0006_18.07P-2-AP

Многоквартирные жилые дома со встроенными помещениями и встроенно-пристроенной подземной автостоянкой по адресу Санкт-Петербург, муниципальный округ Светлановское, проспект Энгельса, участок 4 (кадастровый номер №78-36-0005354-1684)

Маркировочный план 6-11 этажей секции 2.3

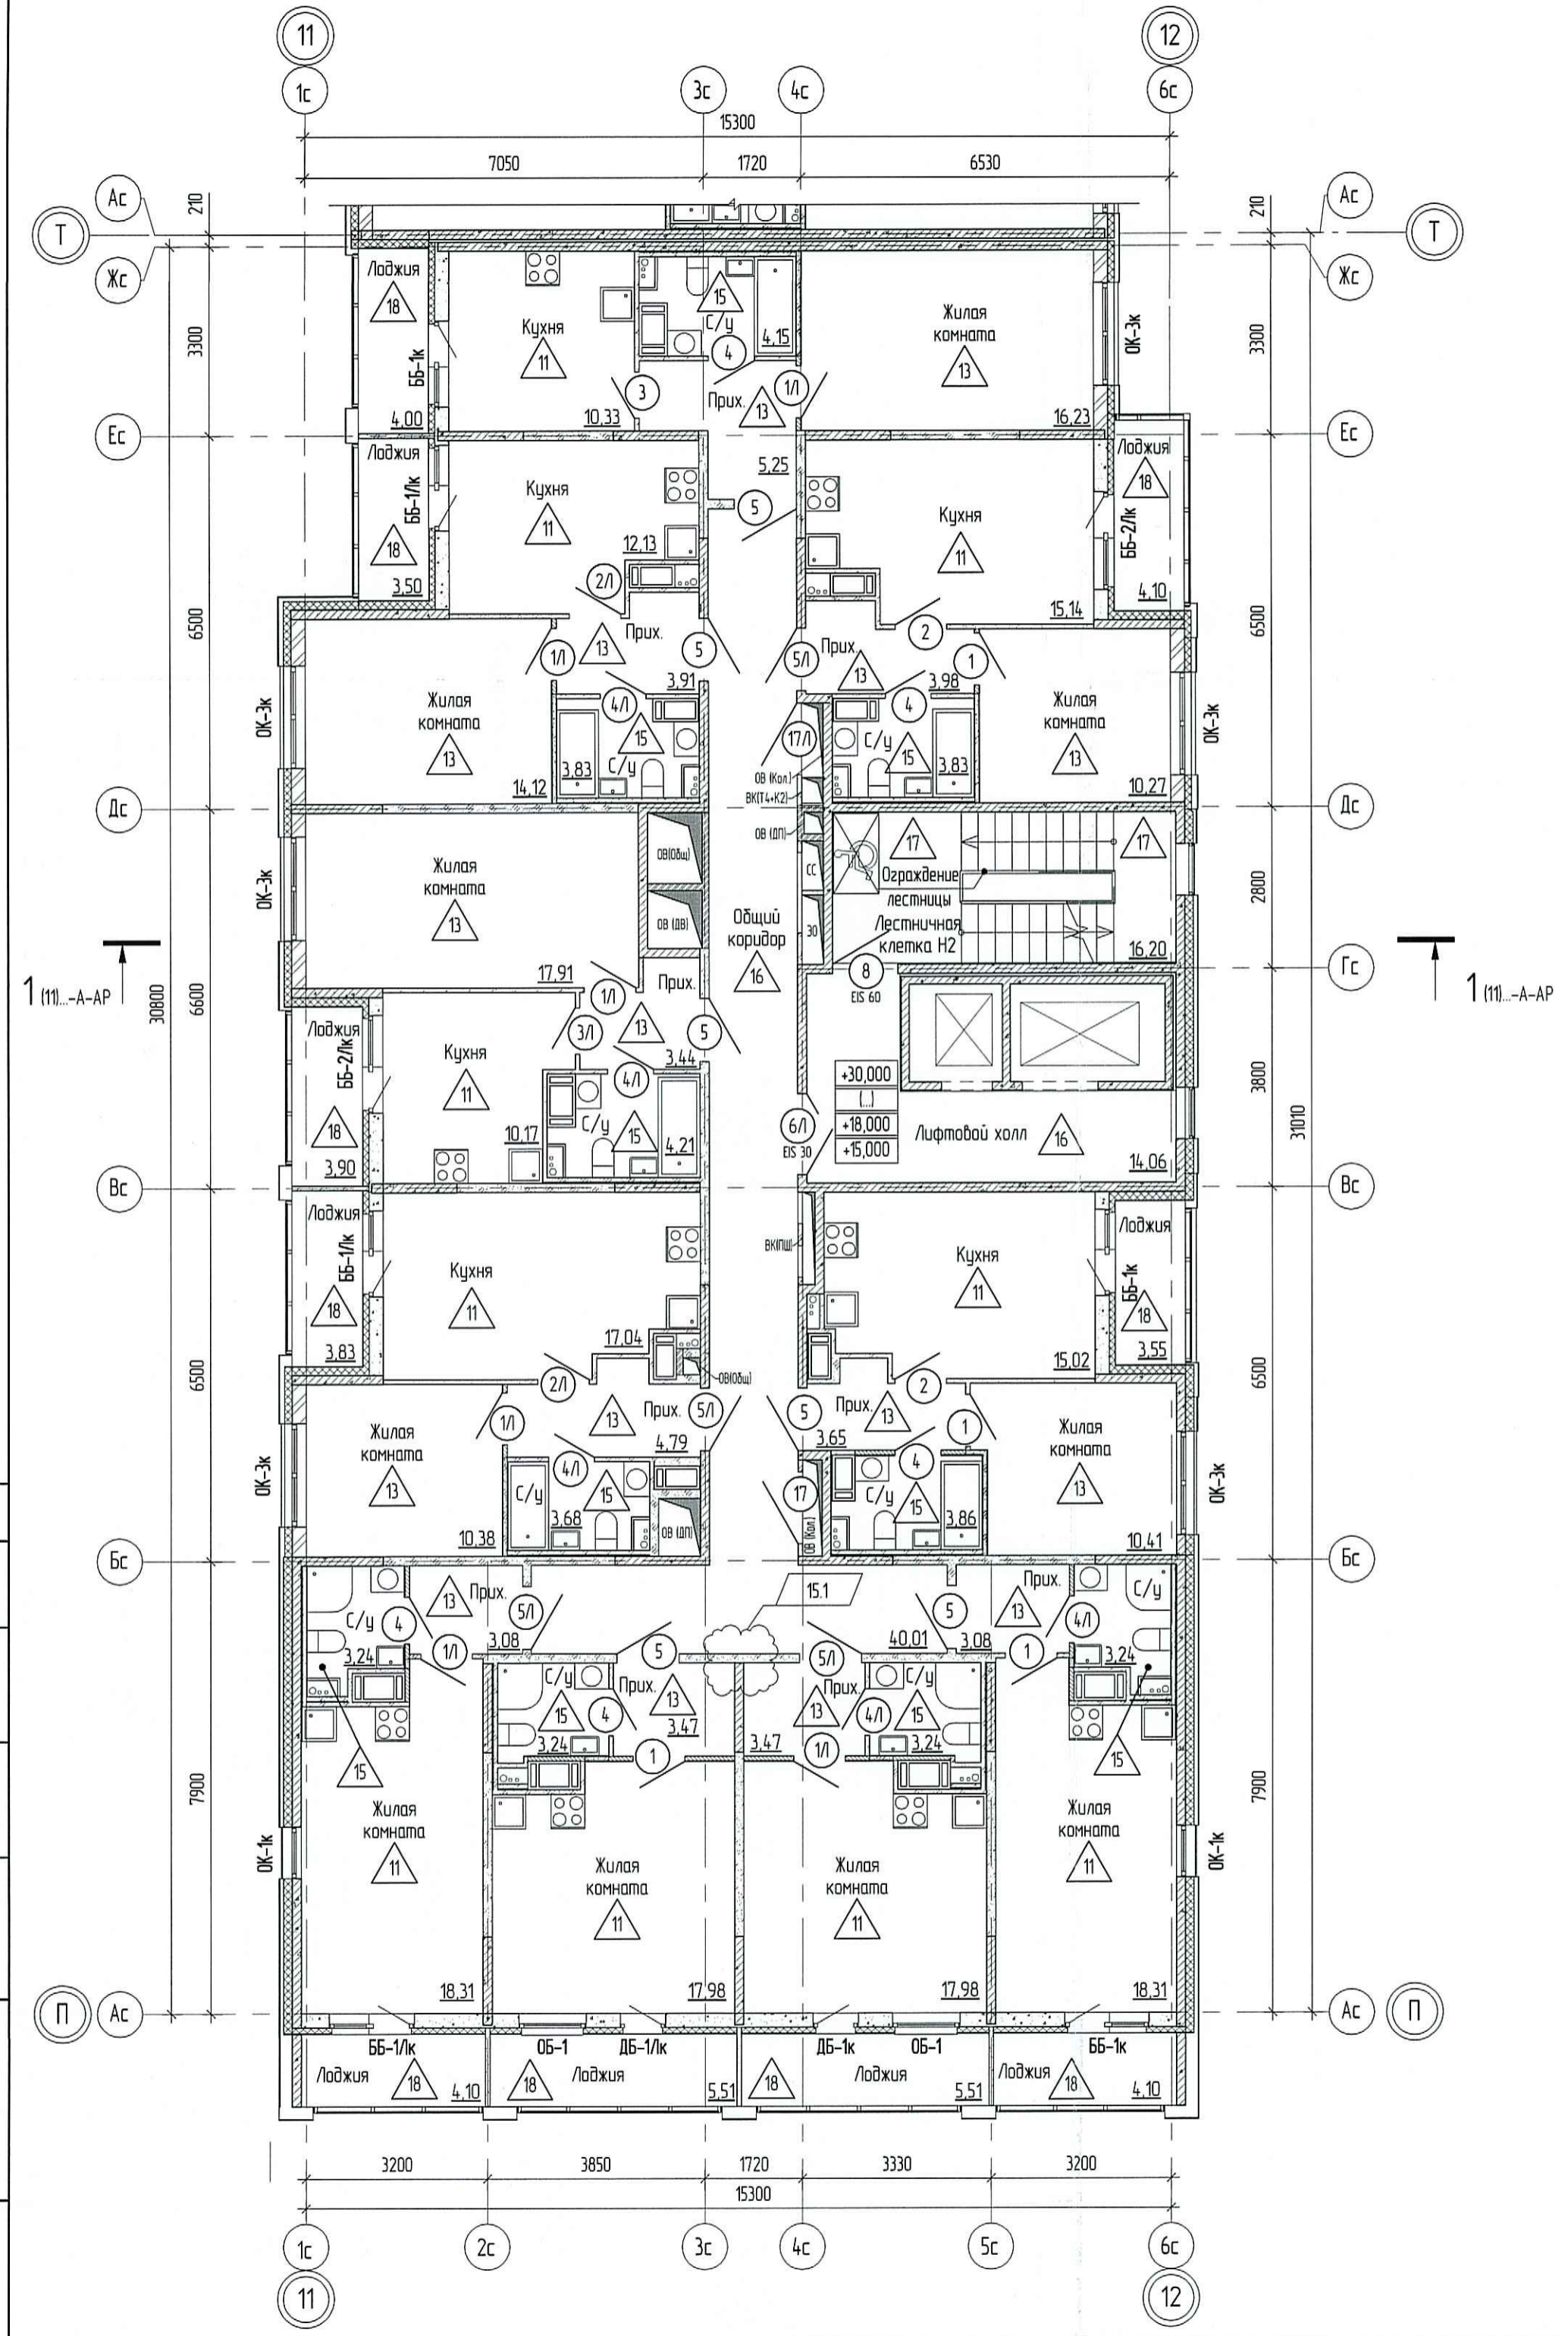
Ведомость изменений		
Изм.	Дата	Описание изменения
4.	23.12.19	Новый лист
6.	05.02.20	Письмо ООО «Сэтл Сити» от 17.01.2020 №3993/ДПП/СЭС, исключение части обстрок БВ
15.1	30.04.20	Письмо ООО «Сэтл Сити» от 27.02.2020 №4411/ДПП/С, исключение шахты ПС.
